## ÉCOLOGIE DU CARCASSONNAIS, DES CORBIÈRES ET DU LITTORAL AUDOIS

### Participation d'ECCLA à l'enquête publique concernant le projet de production d'hydrogène à Port La Nouvelle

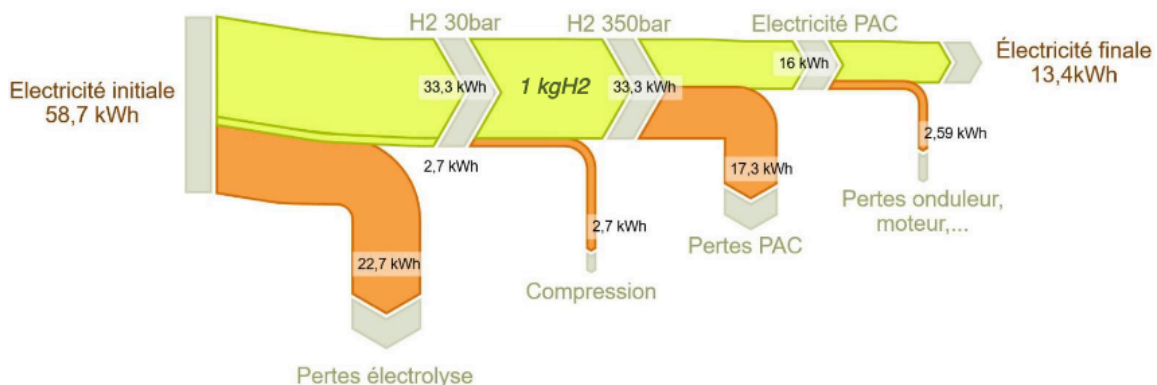
Nous nous sommes tournés vers l'ADEME pour chercher une réponse. En termes de rendement, il n'y a pas photo, le rendement est de l'ordre de 25% pour la chaîne hydrogène et de 70% pour la chaîne batterie.

Ce diagramme permet de comprendre pourquoi en précisant toutes les pertes

Cependant, la suite de l'étude montre que les deux solutions peuvent être complémentaires plutôt que concurrentes.

- Les batteries peuvent parfois être pleines et de l'énergie sera perdue. Un complément avec hydrogène, qui pourra continuer à être produit, permettrait d'améliorer le rendement.
- Dans certains cas, le poids est un enjeu rédhibitoire et la solution hydrogène peut s'imposer

Mais évidemment deux installations risquent d'aller vers un coût très cher.

**En d'autres termes l'hydrogène peut avoir une place, mais plutôt une place de niche assez limitée.**
